Nr referencyjny: **PZP/2/2020**

Dotyczy: **Budowa stanu surowego zamkniętego zakładu rehabilitacyjnego „Klinika Budzik Dla Dorosłych”**

#### **ODPOWIEDZI NA PYTANIA WYKONAWCÓW**

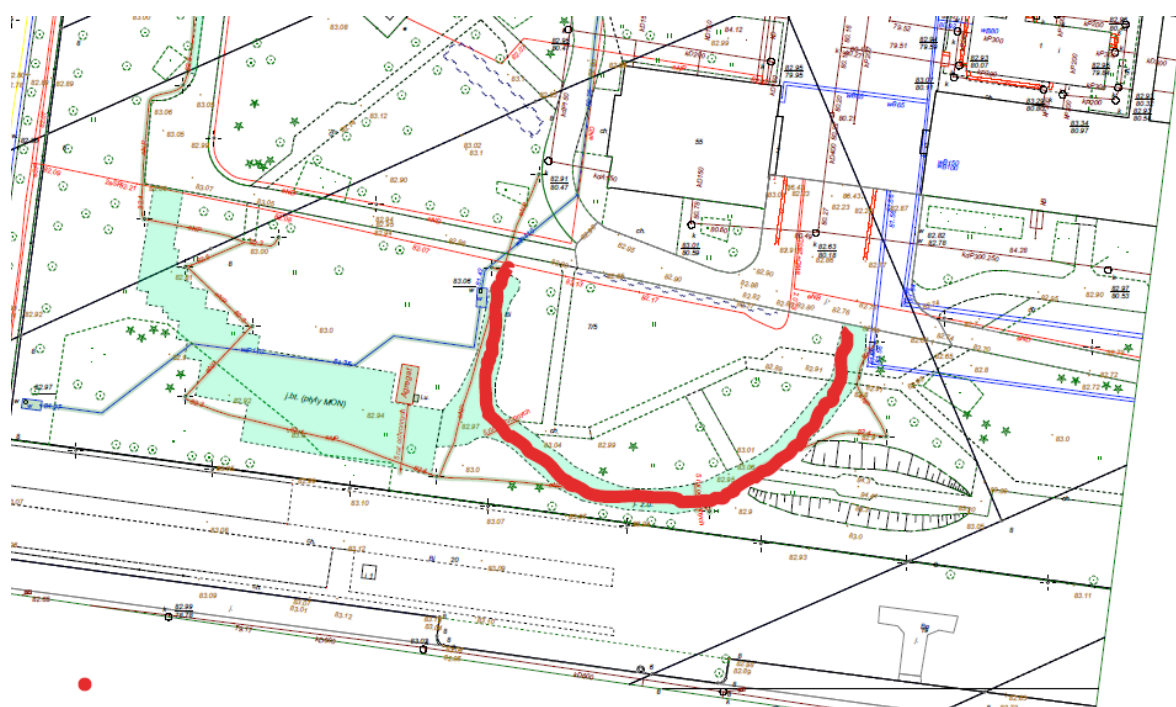
205. Zgodnie z informacją uzyskaną na wizji lokalnej, utwardzona droga przechodząca przez plac budowy (zaznaczona na szkicu poniżej) ma być drogą przez, którą mają przejeżdżać transporty oraz pojazdy szpitala. Prosimy o doprecyzowanie o jakie transporty chodzi pod względem gabarytów i tonażu oraz jaka jest przewidywana częstotliwość oraz

harmonogram tych transportów. Teren placu budowy jest specyficznym chronionym obszarem gdzie nie ma wstępu dla osób i pojazdów spoza budowy. Takie transporty będą powodowały iż w rejonie przejazdu będą musiały być przerwane prace a na pewno zatrzymana praca dźwigu. Oczywiście dodatkowo wchodzi kwestia odpowiedzialności za życie i zdrowie ludzi, którzy zostaną wpuszczeni na plac budowy.

Prosimy o doprecyzowanie rodzajów, ilości transportów oraz harmonogram, ponieważ jest to niezbędne do oszacowaniu ewentualnych przestoju w pracy na budowie, dodatkowej organizacji placu budowy oraz doliczeniu ewentualnych dodatkowych kosztów do oferty.

Zamawiający nie ma dokładnej wiedzy o ilości transportów i nie dysponuje dokładnym harmonogramem transportów, wynika to z gospodarki Szpitala Brudnowskiego. Inwestor został poinformowany że od ulicy Chodeckiej będą dostawy będą realizowane okazjonalnie. Obywać się będzie realizowane głównie transport tlenu raz w miesiącu.

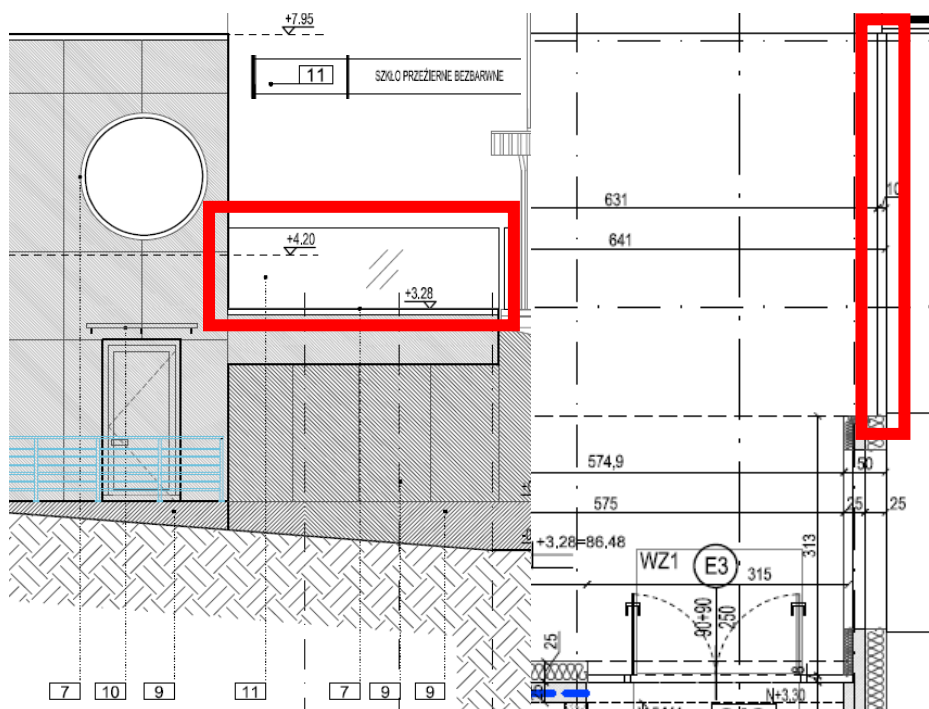
206. Prosimy o potwierdzenie, że balustradę (zaznaczoną na szkicu poniżej) znajdującą się na 1 piętrze w osiach A-A'/7 (przy wyjściu w stronę parkingu) należy wykonać z tego samego materiału co balustrady na attykach oraz zamocować ją od góry.

Potwierdzamy, balustradę zewnętrzną w tej lokalizacji należy wykonać z tego samego materiału jak balustrady na attykach i zamontować ją od góry
